NÁMITKA

k zjišťovacímu řízení záměru „ Propojení MÚK Kosmonosy a MÚK Kosmonosy a MÚK Bezděčín - chybějící úsek II/610“ v k.ú. Nepřevázka, Bezděčín u Mladé Boleslavi , Mladá Boleslav, Jemníky u Mladé Boleslavi, Chloumek k u Mladé Boleslavi, číslo jednací: 170615/2020/KUSK, Spisová značka SZ_168473/2020/KUS

Průloha č. 1

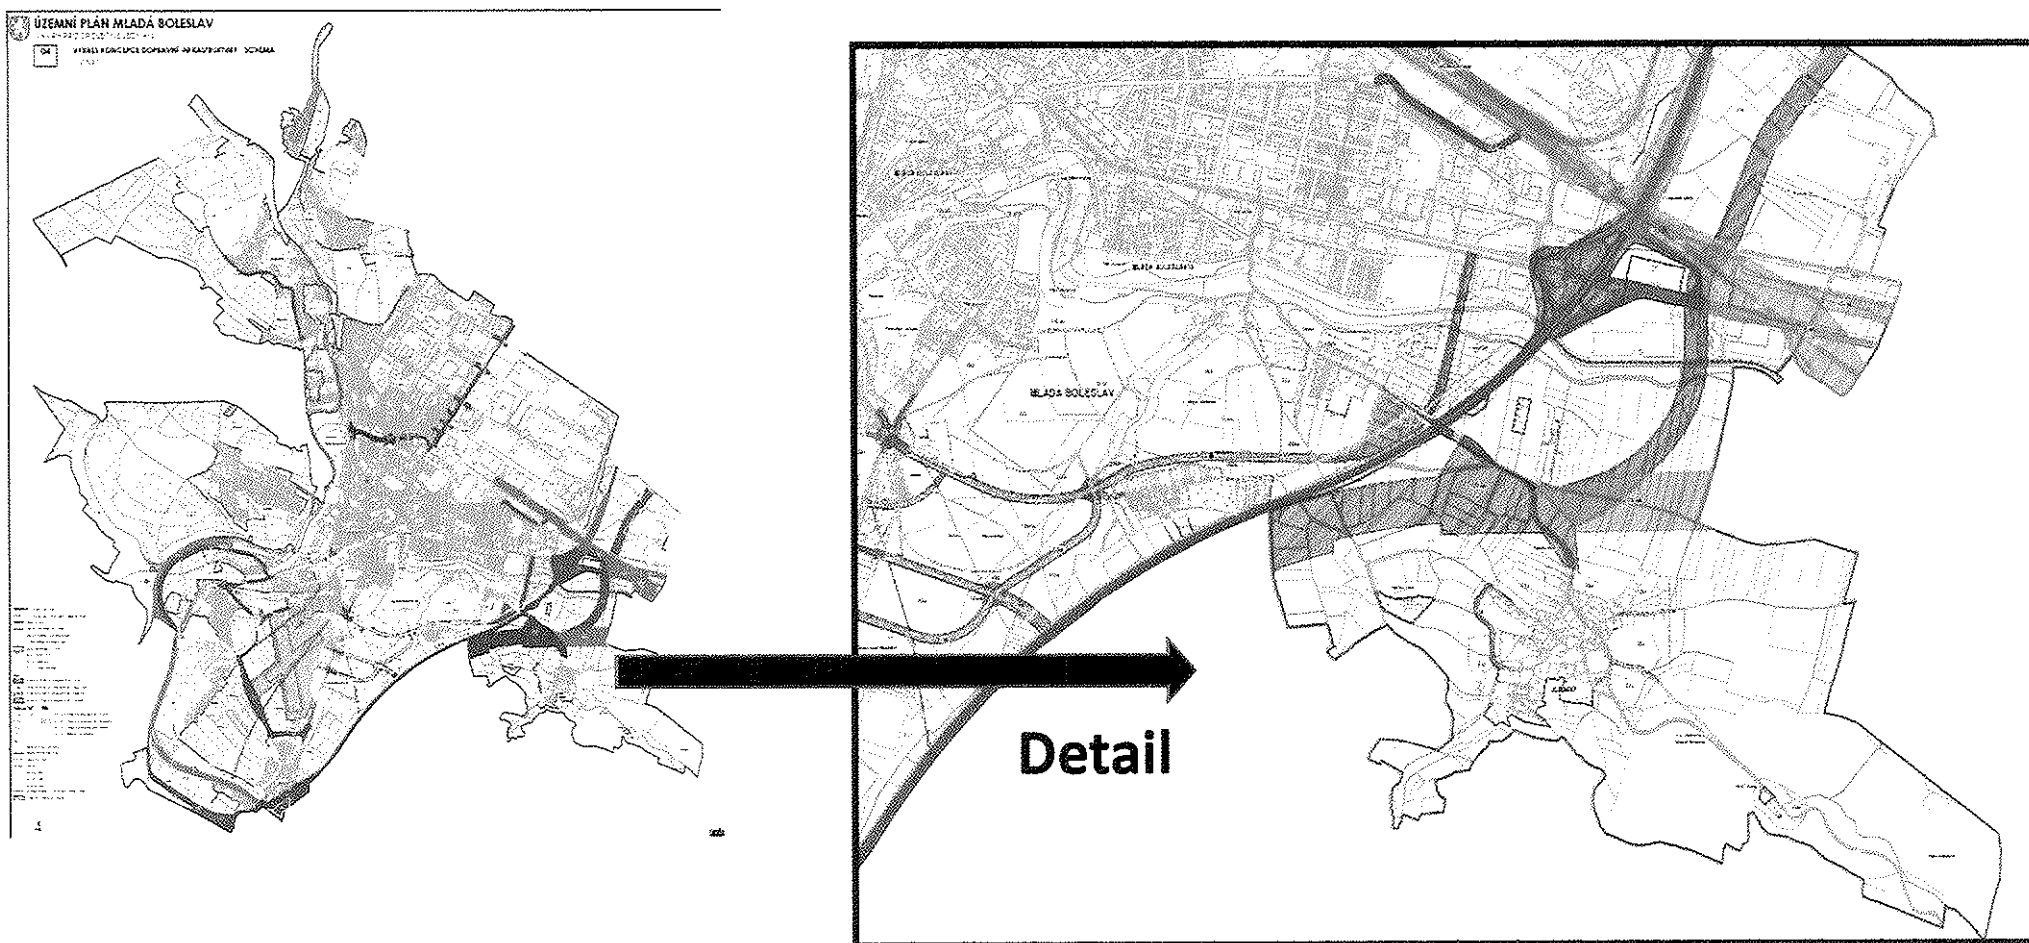
1. Způsobila by nárůst hluku, který je v současné době na hygienické hranici a dle vlivu povětrnostních podmínek i za hygienickou hranici hluku. Příčinou je akustický hluk z dálnice D 10, který by byl v budoucnu navýšen o hluk z nové silnice.
2. Přiložená hluková studie B2 k oznámení „Propojení MÚK Kosmonosy a MÚK Kosmonosy a MÚK Bezděčín“. Viz příloha č.1.

Uvádí: V referenčním kontrolním výpočtovém bodě SHZ01 byl v roce 2000 výpočtově překročen hygienický limit hluku z provozu dopravy na pozemních komunikacích III. třídy, místních komunikacích III. třídy a účelových komunikacích 55/45 dB (den/noc). Z porovnání vypočtených ekvivalentních hladin akustického tlaku A v roce 2000 a v počáteční akustické situaci (rok 2020) vyplývá, že na posuzovaném úseku komunikace III/27513, který byl v provozu také před 1. 1. 2001, nedochází ke zhoršení akustické situace o více než 2 dB. Na základě výše uvedených skutečností lze v souladu s § 12 odst. (4), (5), (6) nařízení vlády č. 272/2011 Sb., ve znění pozdějších předpisů [4], pro chráněný venkovní prostor staveb nacházejících se v okolí posuzovaného úseku silnice III/27513 použít hygienický limit staré hlukové zátěže z provozu dopravy na pozemních komunikacích (LAeq,16h = 70 dB pro den, LAeq,8h = 60 dB pro noc).

V hlukové studii není vůbec započítáno současné hlukové zatížení z dálnice D10. Je zřejmé, že vliv nově navrhované silnice druhé třídy, která Jemníky lemují by již tak navýšil současný nevyhovující hlukový limit nejen u objektu č.p 21, který je přímo u silnice III. třídy, ale i výrazně zvýšil hlukovou zátěž okolních staveb, které nyní nejsou u frekventované silnice III. Třídy. Upozorňujeme, že funkce je logaritmická a zvýšení i o 1 dB je výrazné.
